FAQ-Nummer: 16-011

Brandschutzvorschriften VKF, Ausgabe 2015

Brandschutzrichtlinie 16-15 / Flucht- und Rettungswege

Ziffer, Absatz: [2.5.1, Absatz 2](#)
 Thema: Versetzte Treppen
 Beschlussdatum: 23.04.2015

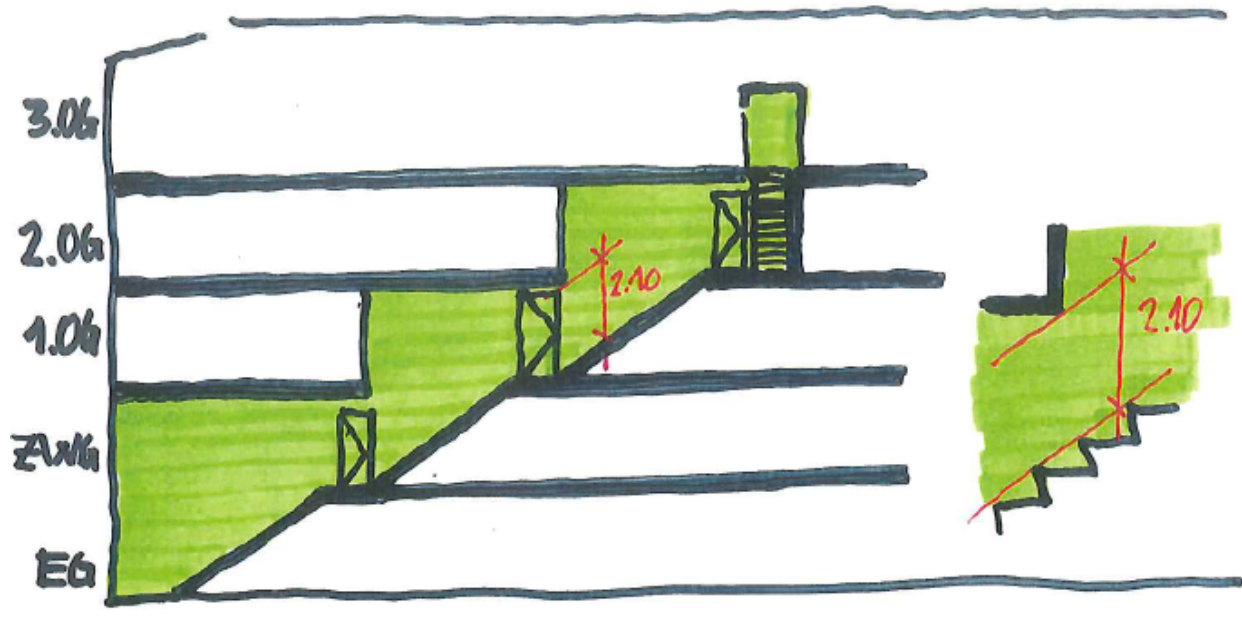
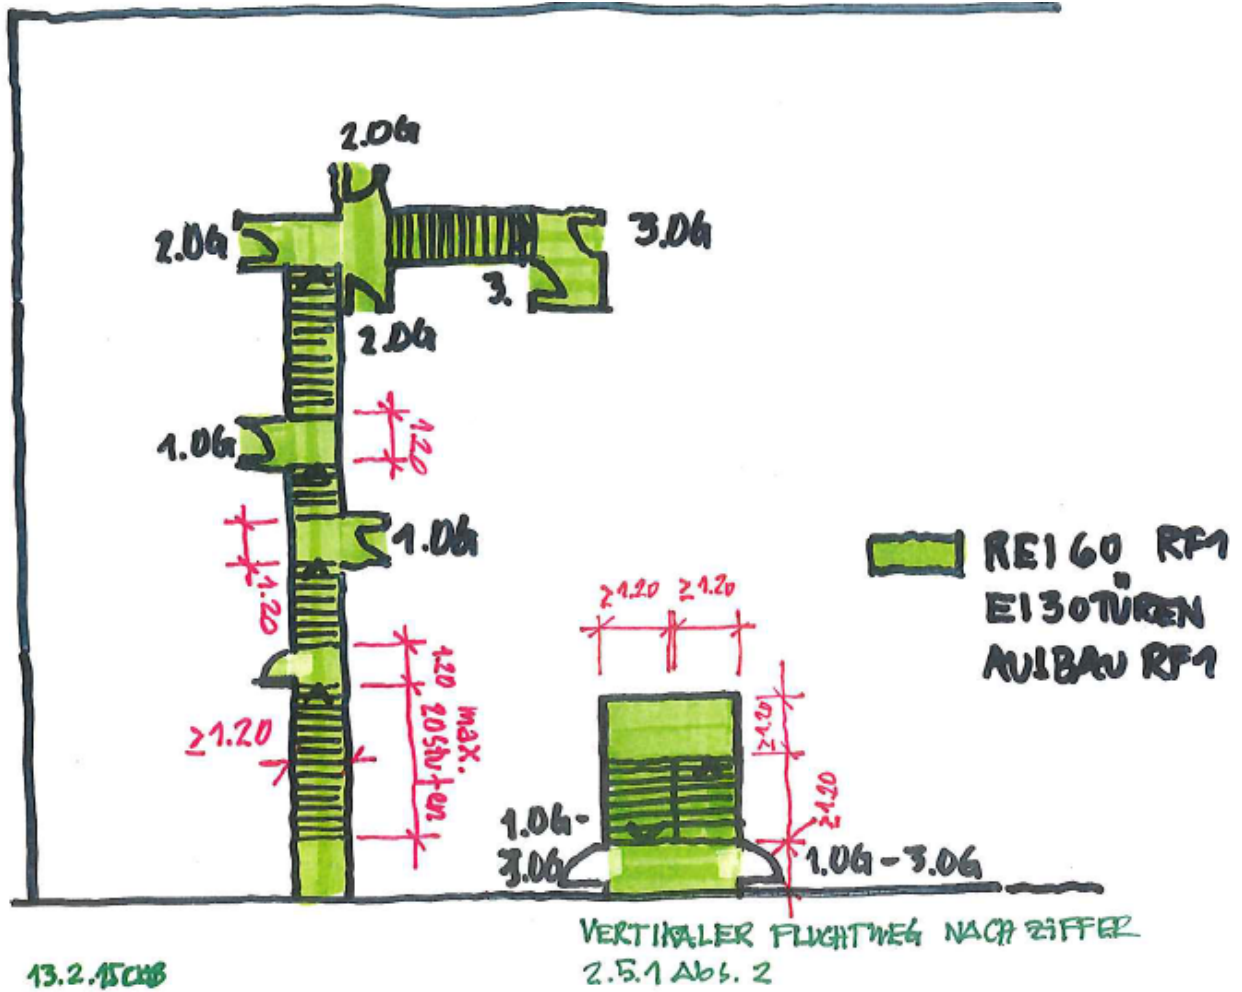
Frage 1: Ist der geschossweise Versatz im Rahmen einer Kaskadentreppen (s. Zeichnungen) zulässig?

Antwort 1: Kaskadentreppen gelten nicht als geschossweise versetzt und sind daher zulässig.
 Antwort 2: Bei einem Atrium müssen die Personenbelegungen der Geschosse zur Eruiierung der notwendigen Treppenbreite nicht addiert werden. Massgebend ist das Geschoss mit der grössten Personenbelegung.
